From: "5.1,2,e"
Sent: Thu, 10 Nov 2022 12:43:13 +0100
To: "5.1,2,e" <5.1,2,e@amsterdam.nl>
Subject: RE: advies Grondwaterneutrale Kelders 5.1,2,e

Op 30 september 2022 heeft u gevraagd om advies gevraagd voor 5.1,2,e Het geohydrologisch rapport van Loots Grondwatertechniek (28 juli 2022), kenmerk 10970121B.1 en de memo opbarstrisico van Loots Grondwatertechniek (01 februari 2022), kenmerk 10970121M.1 zijn beoordeeld op basis van het [Afwegingskader Grondwaterneutrale kelders](#). Afhankelijk van de locatie worden kelders verboden of toegestaan met eventuele mitigerende maatregelen.

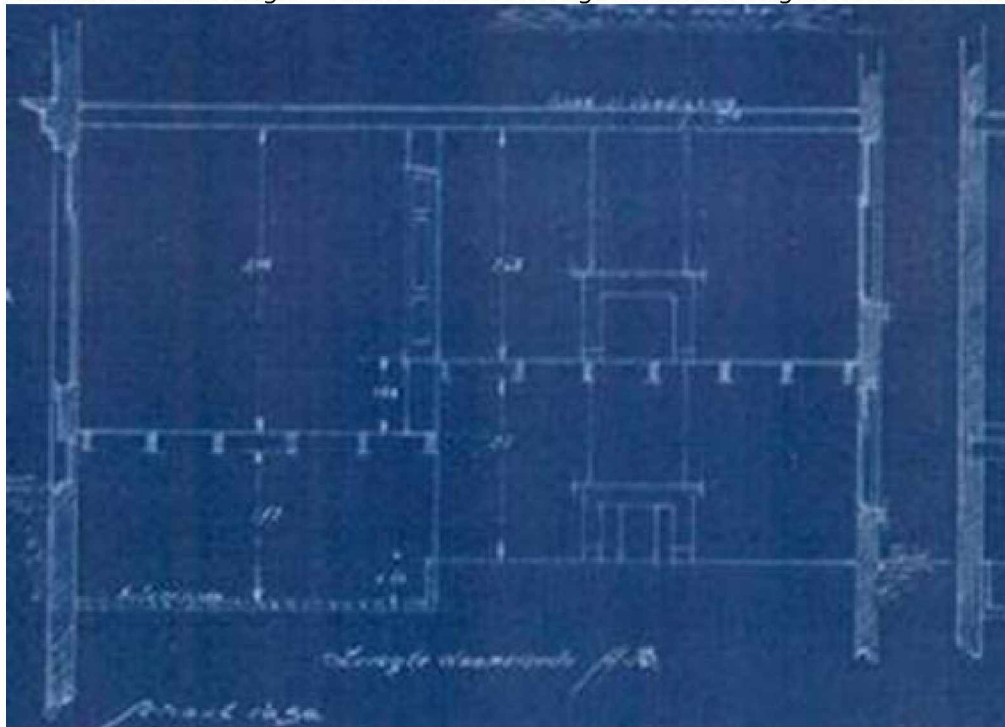
In het bestemmingsplan "Don Bosco en Park Frankendael" geldt dat "de oppervlakte, voor zover gelegen op of onder peil, niet worden uitgebreid" ter plaatse van de aanduiding "waterstaat waterkering". Deze aanduiding bevindt zich tm ongeveer 6 meter achter de voorgevel.

Mogelijk is er strijd met dat artikel, omdat de vloer en daarmee ook de meetpositie waar de oppervlakte (GO/BVO etc) wordt gemeten wordt verlaagd. Deze vloer ligt onder Peil, dus kan er mogelijk sprake zijn van een uitbreiding van de oppervlakte op, of onder Peil. Al lijkt er geen sprake te zijn van een toename van de oppervlakte door de verlaging van de vloer binnen de aanduiding "Waterstaat – Waterkering". (Er wordt geen extra oppervlakte gerealiseerd door de verlaging)
